Fagnotat

Vår referanse: PLAN-2022/20510-85
Saksbehandler: Anna Maria Gorska
Dato: 11.12.2025

Forslag til detaljregulering anbefales vedtatt Ytrebygda, Gnr. 39, Bnr. 2 m.fl., Feråsen, Reguleringsplan, Arealplan-ID 65410000

Figur 5: Utsnitt av plankart som viser byggegrense innenfor BK1 – 4 m til offentlig ettersyn (til v.) og justert byggegrense i plankart til sluttbehandling – 8 m (til h.).

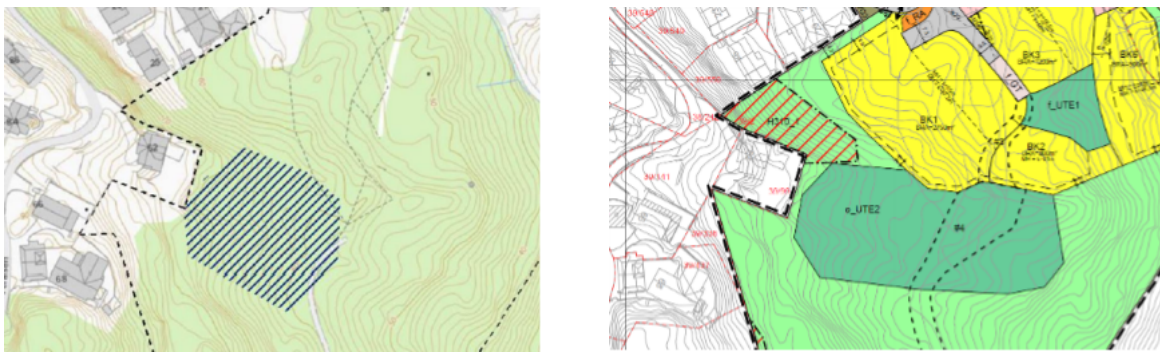
Innenfor felt BK1 er det åpnet for noe høyere bebyggelse, dette som følge av cartportanlegg under boligene. PBE vurderer at dette kan aksepteres. Etter høringen er byggegrensen i plankart mot naboeiendom 39/551 justert fra 4 m til 8 m, i tråd med illustrasjonsplanen og våre anbefalinger til offentlig ettersyn. Endringen sikrer at solforholdene på naboeiendommen kl. 12 ved vårjevndøgn ikke påvirkes.

Figur 7: Oversikt over boliger som ikke vil få universell tilkomst fra bolig til parkering (boliger innenfor stiplet linje). Illustrasjonsplan til offentlig ettersyn – 18 boliger (til v.), illustrasjonsplan til sluttbehandling – 16 boliger (til h.)

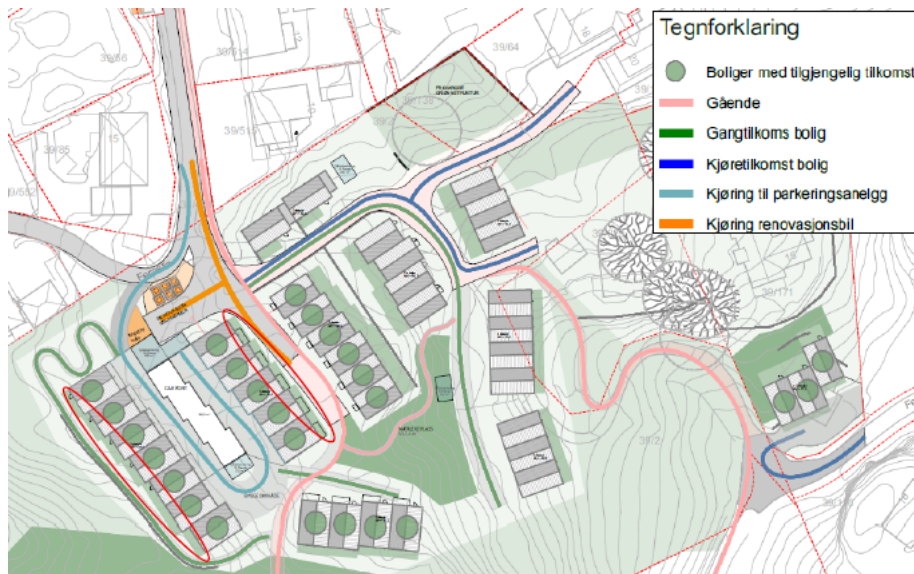
Prinsipp for universell utforming skal ligge til grunn for hele planområdet, men siden planområdet er lokalisert i skrående terreng, er det enkelte områder og gangveier som er unntatt prinsippet. Kjørbar gangvei f_GG1 har stigning på 1:8, og boliger som benytter denne som tilkomstvei, vil dermed ikke ha universell tilkomst. Dette medfører at 16 enheter ikke vil få universell tilkomst fra parkering/ renovasjon til inngang på bolig, se figur 7. PBE har vurdert at dette kan aksepteres, da det ikke er krav til tilgjengelighet for disse boligene i TEK17. De øvrige 25 boenhetene innenfor planområdet vil kunne tilfredsstille kravene til universell utforming (UU). Siden det i planforslaget er åpnet for en fleksibilitet i boligtypologi, har PBE bedt forslagsstiller sikre antall enheter i den østlige delen av planområdet. Dette er ivare tatt i bestemmelse 3.1.4j.

Figur 9. Utsnitt fra plankartet fra offentlig ettersyn med frisikt 6x24 m (høst 2024, til v.), og revidert plankart til begrenset høring og sluttbehandling med frisikt 20x20 m (høst 2025, til h.)

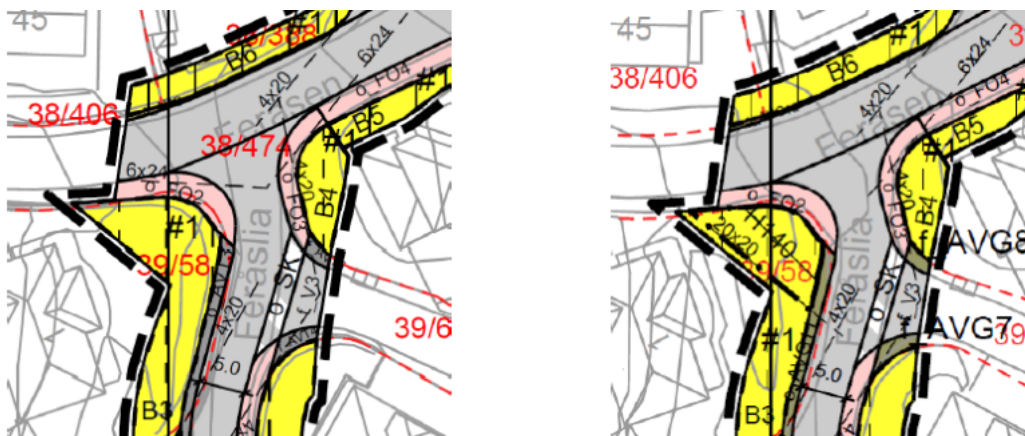
Til offentlig ettersyn kom det en merknad fra BME om frisikt i krysset mellom Feråslia og Feråsen. I uregulerte T-kryss (høyreregul) skal frisikten være i samsvar med krav 4.1.1.6 i Vegnormalen (Håndbok V121), noe som medfører siktkrav på 20x20 m. Til offentlig ettersyn i 2024 var krysset foreslått regulert med en frisikt på 6x24 m. Frisikten er nå justert i revidert planforslag for å oppfylle kravene, noe som medfører at hensynssonen H140 trekkes inn på eiendom 39/58 - delvis inn i formål B3. PBE vurderer justeringen som nødvendig for å sikre god nok sikt i kryssområdet.

Innenfor H140 skal det være fri sikt 0,5 meter over tilstøtende vegers plan. Det innebærer blant annet at det ikke er tillatt med vegetasjon eller annet som hindrer frisikten. Det vises til bestemmelsen 4.1.1.a. Endring påvirker eiendom 39/58, som har vegetasjon over 0,5 m innenfor frisiktsonen.

Forslaget med frisikt på 20x20 m ble sendt til begrenset høring i september 2025 til berørte parter og BME. Eiendom 39/58 er negativ til endringen, blant annet på grunn av tap av skjerming og redusert bokkvalitet. BME ønsker omregulering til annen veigrunn-grønt (o_AVG) slik at kommunen kan overta driftsansvaret og bruk av arealet. Frisiktsonens areal (76,5 m²) utgjør privat hage, og behovet for frisikt 20x20 m eksisterer allerede i dag. I denne saken, når frisiktsonen er en betydelig del av naboeiendommen, taler dette for å beholde underliggende formål til bolig. PBE anbefaler derfor å beholde boligformål og viser til veglovens § 31 som gir vegmyndighet hjemmel til å pålegge nødvendig fjerning av vegetasjon. Det anses derfor ikke som nødvendig å stille krav om omregulering.

BME har videre bedt om at frisikten opparbeides før igangsettingstillatelse for felt BK1-BK6. Forslagsstiller ønsker ikke å imøtekomme dette, da det er vanskelig å håndheve over tid. PBE er enig med forslagsstiller. Planforslaget utløser ikke behovet for frisikt 20x20 m, og kravene i vegloven er gjeldende etter dagens situasjon. I bestemmelse 5.1.4 er reetablering av vegetasjon innenfor #1 unntatt innenfor frisiktsonen. Deler av den aktuelle frisiktsonen er satt av til bygge- og anleggsområde. Unntaket i bestemmelse 5.1.4 imøtekommer innspill fra BME.
